Die Ausschussgemeinschaft aus SPD und BÜNDNIS 90 / DIE GRÜNEN bringt für die Sitzung am 7.6.2021 folgende Änderungsanträge gem. § 26 Abs. 3 GeschO in die Beratung zu den Bebauungsplänen Keinzel II und St. Wolfgang ein:

Anträge zu TOP 3: Bebauungsplan Nr. 30 "Im Keinzel II"

Anträge zu TOP 4: Bebauungsplan Nr. 29 "Am St. Wolfgang"

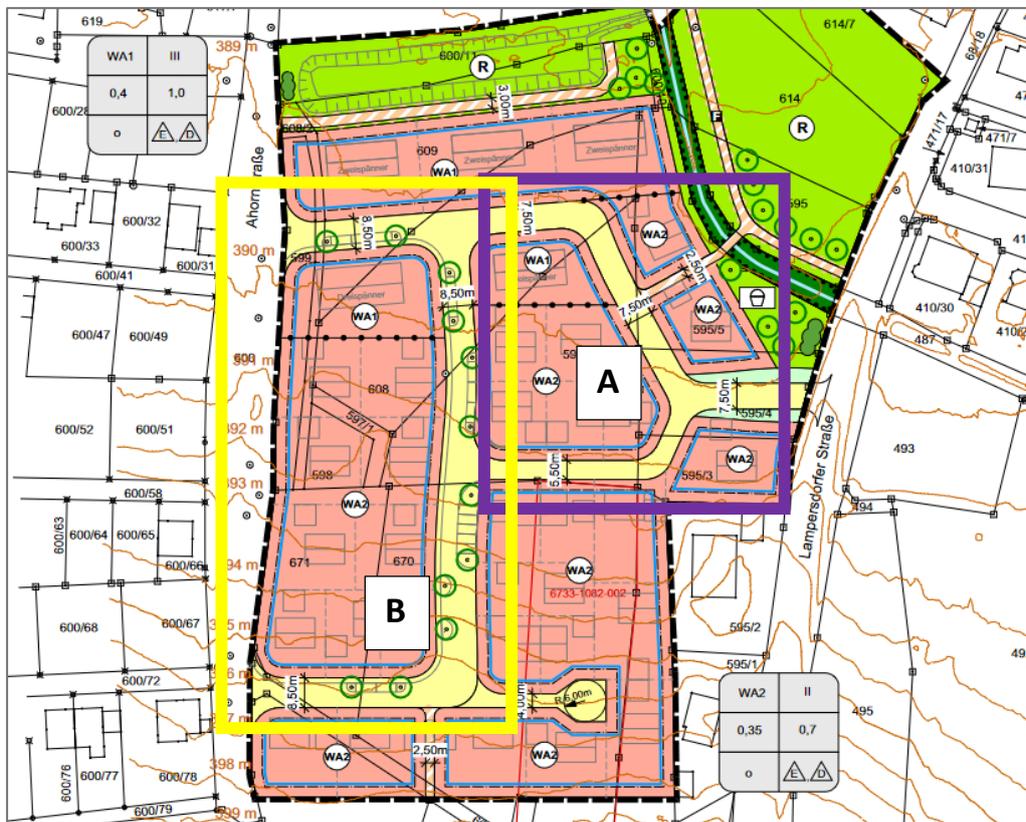
- 1. Straßenzug A (siehe Skizze) ist aktuell mit einer Breite von 7,5m geplant. Wir stellen den Antrag, die Breite dem anderen Straßenzug anzugleichen und auf 8,5m zu erweitern.**

- 2. Für Straßenzug A sind aktuell keine Straßenbäume geplant. Wir beantragen, dort analog zum Straßenzug B klimatolerante Laubbäume zu pflanzen. Die Ahornstraße wird auf der Ostseite mit Ahornbäumen gesäumt. Für alle Straßenbäume sind ausreichend große Baumscheiben anzulegen.**

"An den Erschließungsstraßen sind gemäß Darstellung im Bebauungsplan (Vorschlag für Baumstandorte) standortgerechte, großkronige, klimatolerante Laubbäume als Hochstamm mit einem Stammmindestumfang von 18-20 cm zu pflanzen und dauerhaft zu pflegen. Abgänge sind gleichwertig zu ersetzen. Je Baum ist eine offene Bodenfläche mit einer Mindestgröße von 6 m² mit bodenbedeckender Vegetation aus standortgerechten Stauden / Gehölzen oder mit Einsaat von Gräsern und Kräutern flächig und dauerhaft zu begrünen."
